Znak postępowania: ZP.271.4.2024.TB

Dotyczy postępowania o zamówienie publiczne na: „Modernizacja infrastruktury oświetleniowej w Gminie Rewal”.

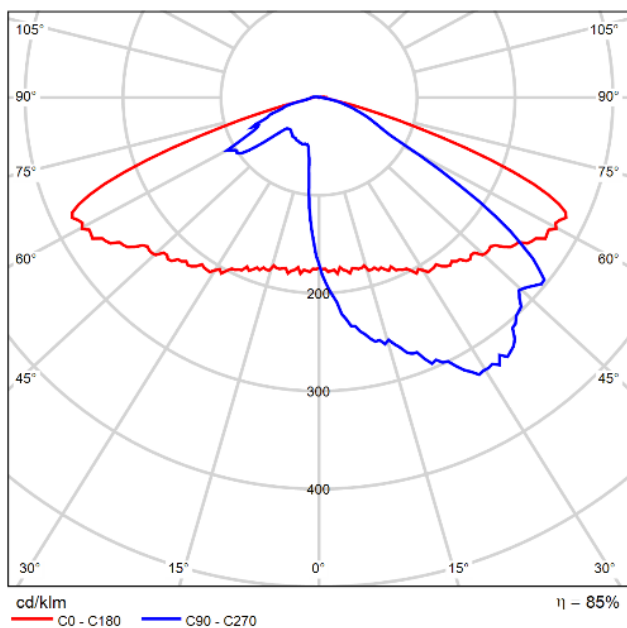
2. Zamawiający wskazał że należy wykonać obliczenia normatywne. Nie podał jednak żadnych obliczeń bazowych ani informacji poszczególnych sytuacji drogowych. Wobec czego oferent nie może wykonać obliczeń sprawdzających przed złożeniem oferty.

W jaki sposób Zamawiający chce aby wykonać obliczenia?

Zamawiający udostępnia referencyjne obliczenia fotometryczne na podstawie, których wykonać należy zamienne obliczenia fotometryczne dla oferowanych rozwiązań. Ze względu na specyficzną dla opraw oświetleniowych niepowtarzalność charakterystyk świetlnych Zamawiający dopuszcza tolerancje w stosunku do wymaganych referencyjnymi obliczeniami fotometrycznymi parametrów oświetleniowych. Tolerancje dla efektu oświetleniowego uzyskanego za pomocą opraw uznawanych za równoważne: Luminacja L1 i L2- nie mniej niż w obliczeniach referencyjnych; Równomierność Uo1 i Uo2 nie mniej niż 5% niż w projekcie; Równomierność U11 i U12 nie mniej niż 5% niż w obliczeniach referencyjnych; Tl nie więcej niż 10 % niż w obliczeniach referencyjnych; REI nie mniej niż 10% w obliczeniach referencyjnych; Średnie natężenie oświetlenia Em oraz Minimalne natężenie oświetlenia Emin - nie mniej niż w obliczeniach referencyjnych; Kąt zamontowania opraw, jeśli będzie inny niż w obliczeniach referencyjnych to oprawa musi posiadać możliwości ustawienia go bez konieczności zmiany wysięgnika lub stosowania dodatkowych adapterów. Dla oprawy parkowej typ D, należy zastosować krzywą rozsyłu światłości jak niżej – dopuszczalne odstępstwo $\pm 15\%$.
